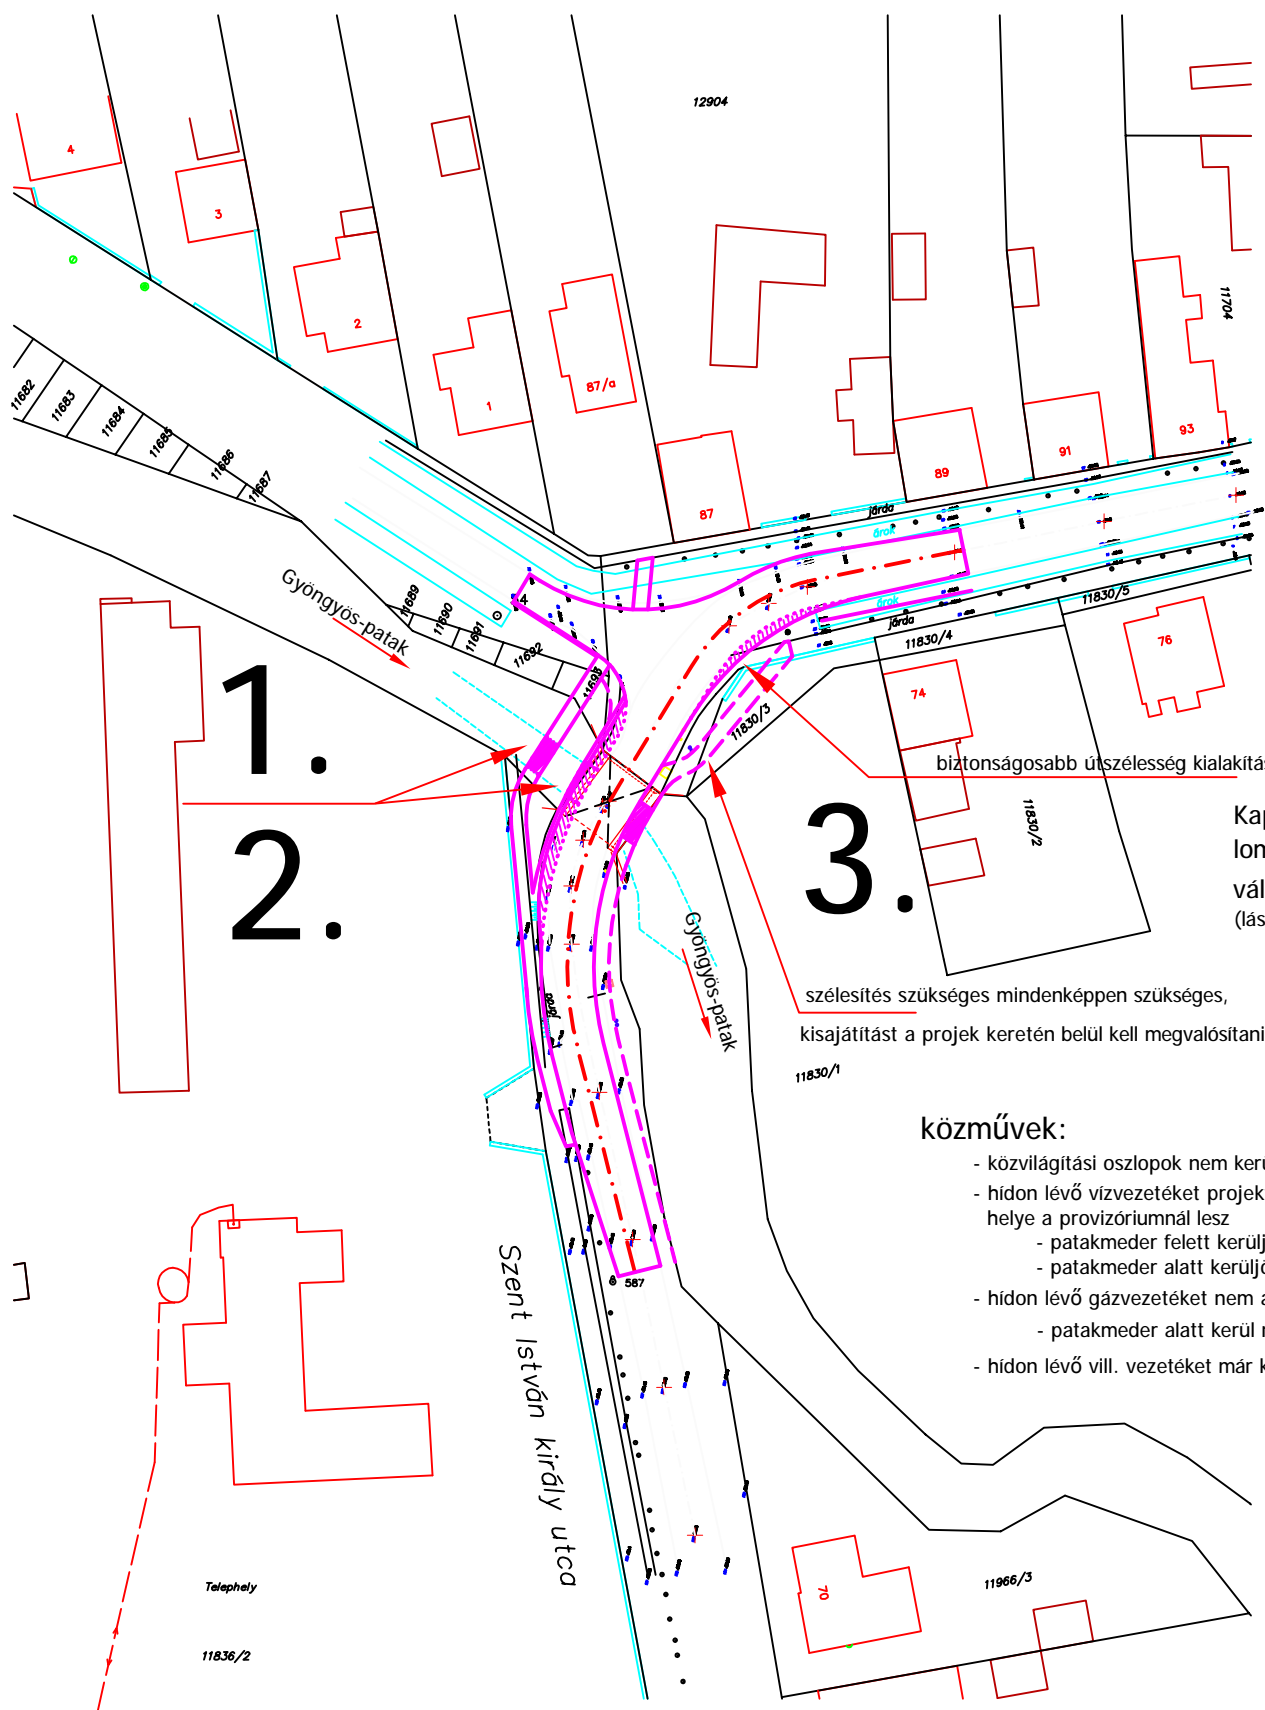
biztonságosabb útszélesség kialakítása

Kapcsolódó gyalogos és kerékpáros forgalom tervezése a a projekten belül szükségessé válik
(lásd úttervező csatolt javaslatát)

szélesítés szükséges mindenképpen szükséges, kiszajátítást a projek keretén belül kell megvalósítani

közművek:

- közvilágítási oszlopok nem kerülnek kiváltásra.
- hidon lévő vízvezetékét projekt keretén belül váltják ki, helye a provizóriumnál lesz
 - patakmeder felett kerüljön kiváltásra?
 - patakmeder alatt kerüljön kiváltásra?
- hidon lévő gázvezetékét nem a projekt keretén belül váltják ki / vélhetőleg tavasszal
 - patakmeder alatt kerül nagy valószínűséggel átfúrásra
- hidon lévő vill. vezetékét már kiváltották
